伊方原発3号機運転差止訴訟意見書

2015年6月13日

滝谷紘一

水素爆発対策は新規制基準に不適合である

表2 高浜審査書でのジルコニウム反応量の取扱い
(文献8の「IV-1.2.2.5 水素燃焼」より抜粋)

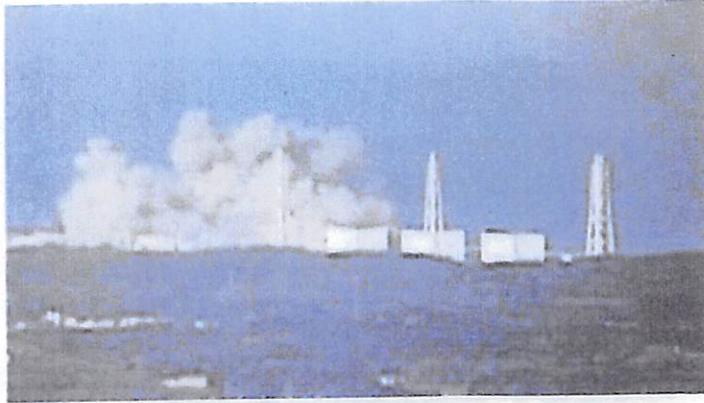
参考までに、高浜 3・4 号機の審査書では、表 2 に示すとおり、川内審査書と①は同じで、②では以下のように異なった取り扱いを記載している(文献 8 の 207~209 頁)。

高浜審査書では、熔融炉心・コンクリート相互作用に伴うジルコニウム反応量を 6%とし、先行した川内審査書での 25%よりも大幅に少ない量を用いた関西電力による水素濃度の不確かさ影響評価を規制委員会は承認した。川内 1・2 号機と高浜 3・4 号機では前述のとおり格納容器の高さを除くとほぼ同じ設備仕様であり、従って同じ事故想定におけるジルコニウム反応量に(その不確かさの度合いも含めて) 変わる科学的理由は何もない。従って、ジルコニウム反応量を川内審査書の値より大幅に小さい値に変えた高浜 3・4 号機の評価を規制委員会が承認したことは、審査に科学的、論理的一貫性を欠いていることを示している。

では、何故高浜審査では先行した川内審査と同じように解析に依拠しない最大ジルコニウム反応量 (25%) でなくて、MAAP 解析に依拠した値 (6%) を採用したのか。筆者が高浜 3・4 号機について川内審査と同じ最大ジルコニウム反応量で評価すると、水素濃度の最大値は約 14.8%であり、水素爆轟防止基準 13%を満足できないことが判明した。このことから、高浜審査では、新規制基準に不適合にならないように、MAAP 解析に依拠して大幅に少ないジルコニウム反応量を用いて水素爆轟防止基準を満足させている関西電力の評価を、恣意的に容認したと推測される。

図5 格納容器内水素濃度の時間変化
 (基本解析条件： 全炉心ジルコニウム量の75%が反応)
 (出処： 各設置変更許可申請書)

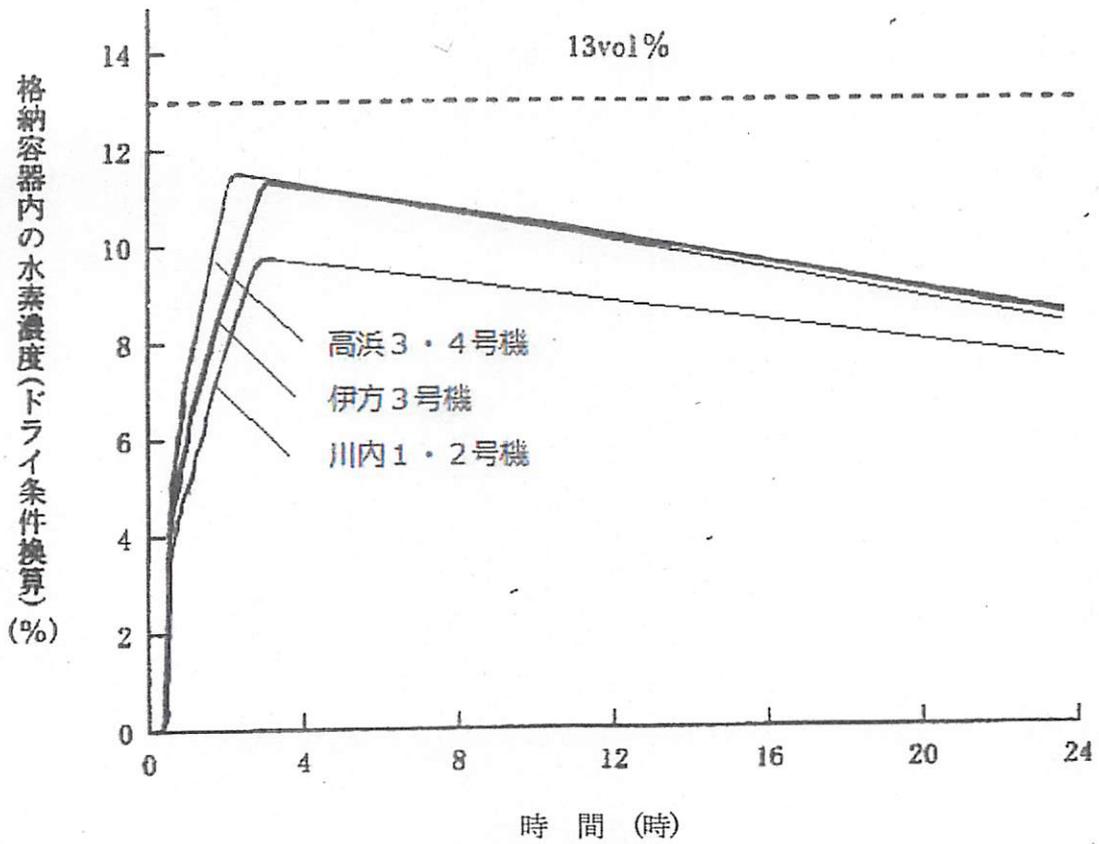
図 5 に、設置変更許可申請書添付書類十(文献 4)に掲載されている格納容器内の水素濃度(ドライ換算)の時間的変化を示す。(この解析ではジルコニウム反応量は全炉心存在量の 75%としており、このケースを本意見書では「基本解析」と呼ぶ。)水素濃度はジルコニウム-水反応が終わるまでの 2~3 時間に急増し、その後は静的触媒式水素再結合装置の働きで緩やかに減少していく。本図には参考として同じ 3 ループプラントで出力がほぼ同じであり、既に審査書が確定された川内 1・2 号機と高浜 3・4 号機についても併記する。各水素濃度(ドライ条件換算)最大値は、次のとおりである。

- ・伊方 3 号機(89 万 kW) 約 11.3%
- ・高浜 3・4 号機(87 万 kW) 約 11.5%
- ・川内 1・2 号機(89 万 kW) 約 9.7%

いずれも格納容器破損防止対策の評価項目である水素爆轟防止の判断基準値 13%を下回っているが、ここで注目すべきは、伊方 3 号機と高浜 3・4 号機では爆轟防止の判断基準値 13%に対する余裕が川内 1・2 号機と比べて有意に小さいことである。このために後述するとおり、水素発生量に対する不確かさの影響を考慮した場合に水素濃度の最大値が判断基準の 13%を超えるという問題が生じる。

各解析評価では、4.1に記した審査ガイドの主要解析条件(a)に従って、原子炉圧力容器の下部が破損するまでに全炉心内のジルコニウム量の75%が水と反応して水素を発生する、としている。しかし、主要解析条件(b)の原子炉圧力容器破損後の水素発生量については、格納容器スプレイ注水により原子炉下部キャビティには溶融炉心が落下する時点において十分な水量が確保されており、溶融炉心の崩壊熱を除去するので、床コンクリートには有意な侵食は発生しないことから、それに伴う有意な水素発生はないとしている。この溶融炉心・コンクリート相互作用に伴う有意な水素発生がない、とすることには、以下に述べるとおり大きな問題が含まれている。
